Ante la aparición en prensa de que se ha sacado a licitación las obras de rehabilitación del eje Realejo-San Lorenzo, las entidades que se referencian en el encabezado de este escrito, nos ponemos en contacto con Vd. al objeto de expresarle nuestro:

ENÉRGICO RECHAZO A LA PAVIMENTACIÓN CON GRANITO GRIS DEL EJE QUE COMPONE LA CALLE SANTA MARÍA DE GRACIA Y LA PLAZA DE SAN LORENZO. Y RECHAZO ABSOLUTO A QUE SE COLOQUE EN CASCO HISTÓRICO UNA FAROLA QUE NO SEA EL MODELO CÓRDOBA.

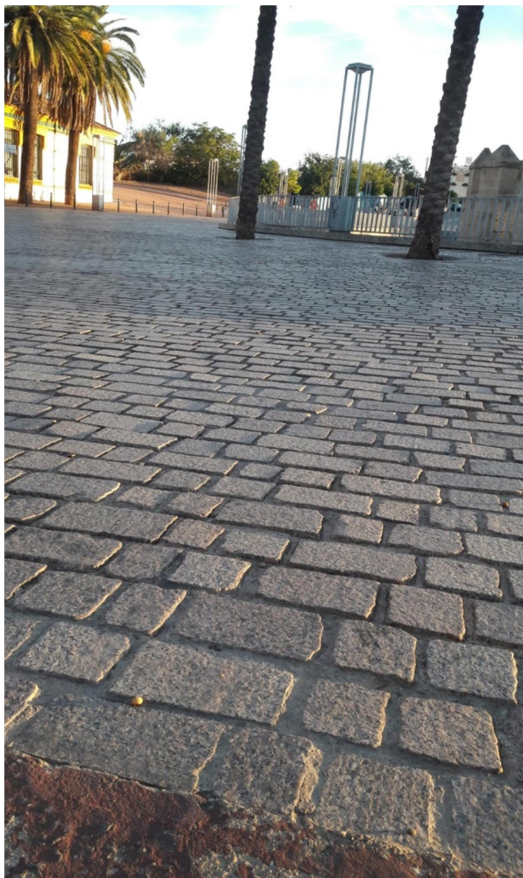
Nota: en ningún caso, aceptaríamos la fatídica estética de intercalar en los acerados losas de granito gris, con losas de granito rosa como se ha hecho, en los últimos años, en algunas calles del Casco Histórico para convertirlas en auténticas aberraciones sin gusto.

Repetimos los acerados del Casco Histórico de Córdoba se caracterizan por ser enteramente de granito rosa.
